屋外用高圧交流気中負荷開閉器(E-PAS)の軸銷点検結果について

点 検 日	2013 年 4 月 20 日
形 名	PAS-E2XSL30
製造番号	4CSAMX064
製造年月	2003 年 12 月

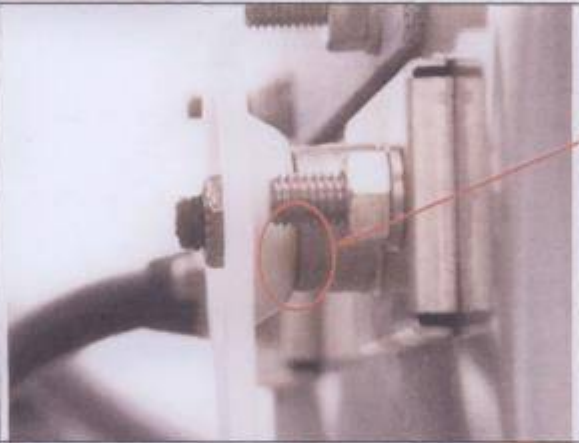
開閉器に、変形・破損の異常は認められませんでした(写真 1 参照)。

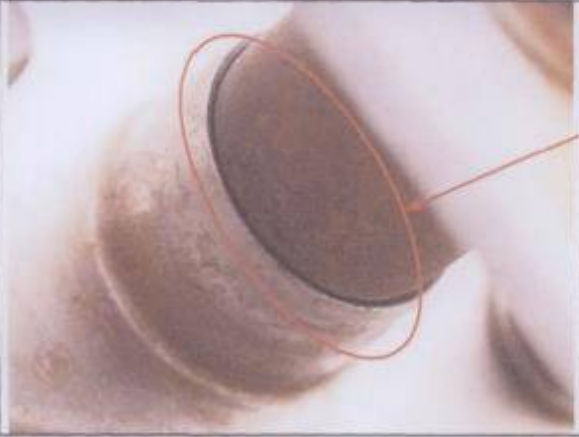
指針軸摺動部に、錆が認められました(写真 2 参照)。

点検の結果、指針軸摺動部に錆が認められました(写真 2 参照)。軸摺動部の錆はこのまま放置いたしますと、開閉器の開閉動作に影響を及ぼす事が考えられます。

大変お手数をおかけいたしますが、開閉器の交換をさせて頂きたく、ご協力賜りますようお願い申し上げます。
